Département de la MANCHE
Commune de Romagny-Fontenay
Projet d'implantation d'aires de
stationnements pour la
sécurisation du site du pôle
industriel Sud de Mortain-
Romagny

Mémoire en réponse à
l'avis de la MRAe du
1^{er} octobre 2020
Avis délibéré n° 2020-3737

Figure 2. Carte du périmètre de la zone d'étude

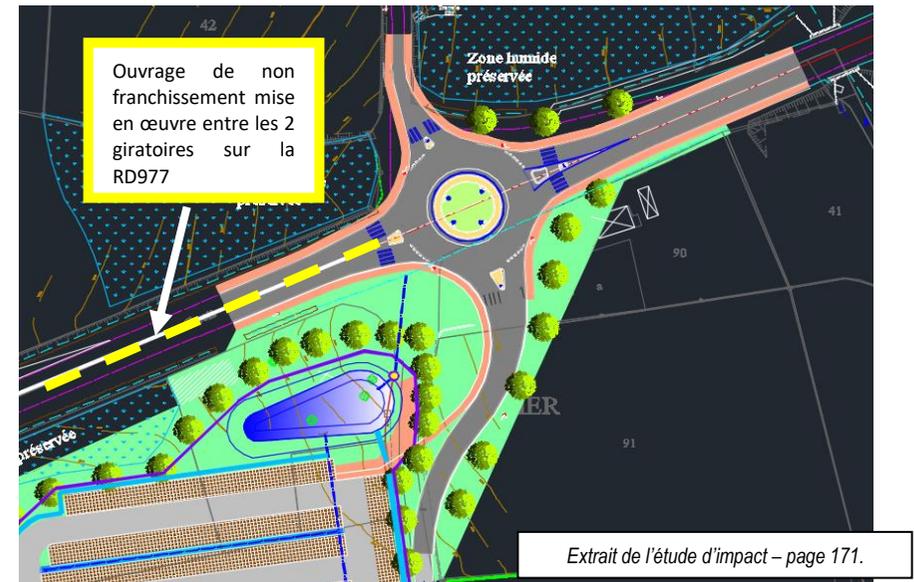
L'autorité environnementale recommande de compléter l'étude d'impact en intégrant dans son périmètre l'ensemble des aménagements, notamment de voirie, prévus en lien fonctionnel avec les évolutions du site industriel lui-même ou, à défaut, de l'actualiser en ce sens lors des phases ultérieures du projet, et de procéder en conséquence à une nouvelle saisine de l'autorité environnementale.

Le porteur de projet souhaite mettre en avant plusieurs éléments vis-à-vis de la recommandation liée au périmètre pris en considération dans l'étude :

✓ Diagnostic : les expertises écologiques ont été diligentées sur l'ensemble du périmètre, y compris au niveau des aménagements envisagés sur les voiries périphériques.

Tableau reprenant les périodes les plus favorables pour mener les expertises écologiques.

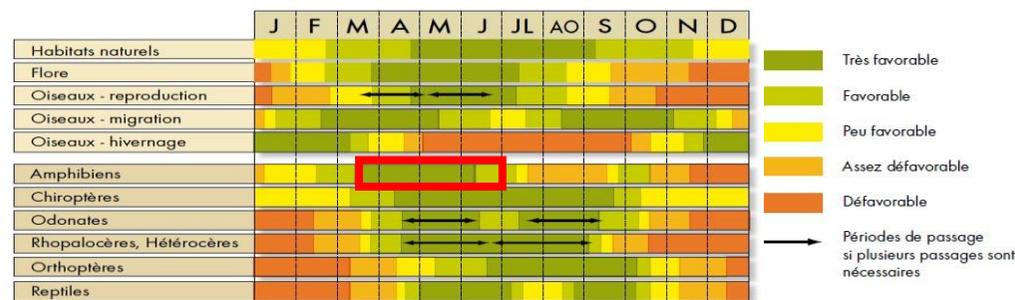
Le porteur du projet est étonné de cette remarque et notamment celle figurant dans le corps de texte de l'avis « la présentation de l'étude faune-flore du 7 avril 2020, compte tenu des périodes d'investigations, n'est pas totalement représentative des espèces floristiques et des amphibiens présents au sein des zones humides ».

L'ensemble des périodes d'inventaires effectuées sur la zone sont les suivantes : 26 juillet 2012, 19 avril 2019, 20 février 2020, 7 avril 2020, 24 avril 2020, 20 mai 2020 et le 22 juin 2020.

La pression des expertises effectuées apparait, contrairement à ce que sous-entend l'avis, largement suffisante au regard des enjeux liés aux espèces inféodés aux zones humides. En effet, durant la période d'avril à juin, qui est reconnue comme la plus favorable, ce ne sont pas moins que 5 expertises écologiques qui ont été menées sur la zone. Enfin, comme il est mentionné

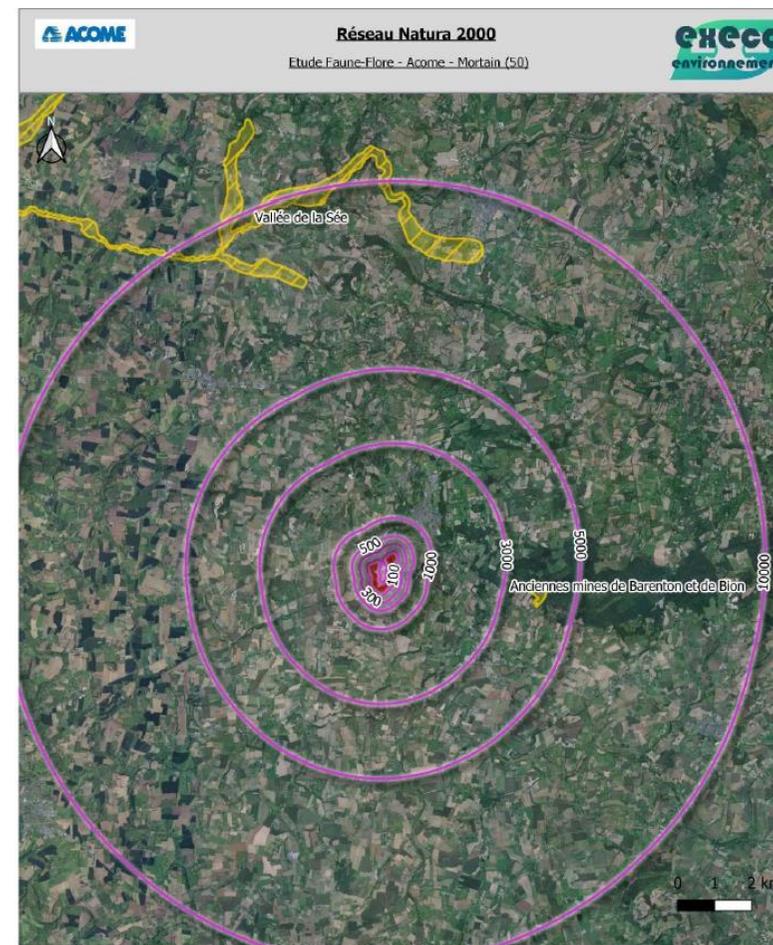
Compléter l'évaluation des incidences Natura 2000

Les éléments vis-à-vis des enjeux NATURA 2000 sont principalement présentés sur les pages 22 à 24 et qu'à la page 184 du rapport de l'étude d'impact.

Le diagnostic a permis de montrer qu'aucun site n'est inventorié sur la commune de Romagny-Fontenay et que les principaux enjeux relatifs aux sites NATURA 2000 inventoriés sont :

- L'exutoire hydraulique final de la zone d'étude avec le site de la « baie du Mont-Saint-Michel » qui est classé ZPS et ZSC. Même si les connexions écologiques restent réduites de par la distance d'éloignement (~ 24 kms à vol d'oiseau) et les coupures écologiques existantes (infrastructures routières, urbanisation), il existe une connexion hydraulique qu'il convient d'appréhender notamment vis-à-vis de l'aspect hydrologique.
- Les potentiels connexions écologiques avec le site « des anciennes mines de Barenton et de Bion » qui est le site le plus proche de la zone (~ 3,80 km à l'Est) avec une perméabilité écologique potentielle de par la présence du Parc Naturel Régional Normandie Maine à l'Est du site.

Concernant les autres sites NATURA 2000, les faibles connectivités et les distances d'éloignement permettent de considérer dès à présent que le projet n'emportera pas d'incidences notables sur ces milieux d'intérêts.

Aussi, les expertises écologiques ont aussi contribué à identifier les enjeux NATURA 2000 d'un point de vu de proximité géographique – cf. annexe 5 – page 15.

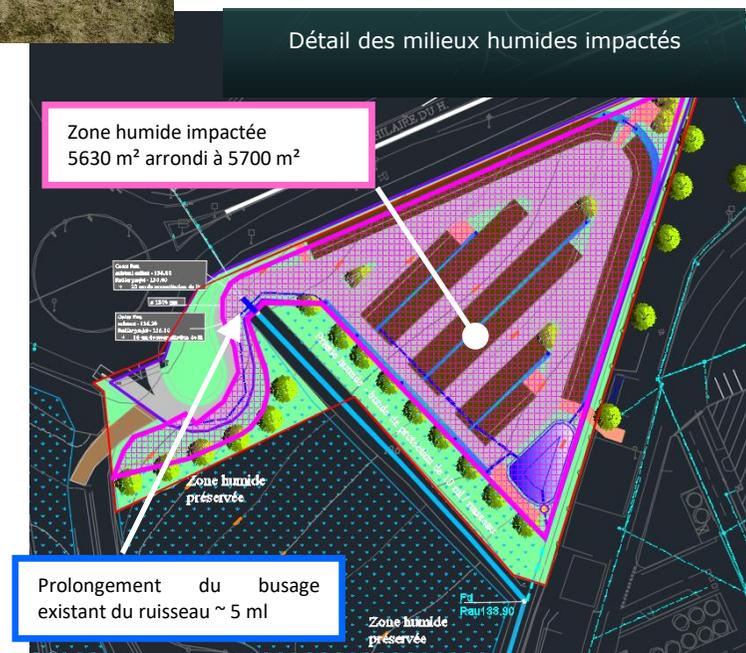
L'autorité environnementale recommande de mieux qualifier l'état de la biodiversité sur la base du diagnostic faune-flore complété, et de définir une mesure compensatoire offrant plus de garanties au regard des fonctionnalités écologiques attendues par la proposition de scénarios alternatifs ou, à défaut, de justifier de l'efficacité et de la pérennité du scénario retenu.

Concernant la définition de la mesure compensatoire qui concerne là encore la zone humide impactée, le porteur de projet souhaite apporter les précisions suivantes qui sont, pour partie, issues du dossier loi sur l'eau réalisé depuis l'étude d'impact.

La mise en œuvre du projet va engendrer une imperméabilisation des sols sur une zone humide située au Nord-Ouest, au niveau du parking Aulnays (impact de 5700 m² de zones humides). Même si le plan guide retenu a privilégié l'évitement vis-à-vis de la majorité des zones humides recensées, celui-ci induit un impact sur une prairie humide. **Celle-ci est en forme de triangle et elle est enclavée entre la RD977 et le site industriel d'ACOME** (surface impactée de 5630 m² majorée à 5700 m²).
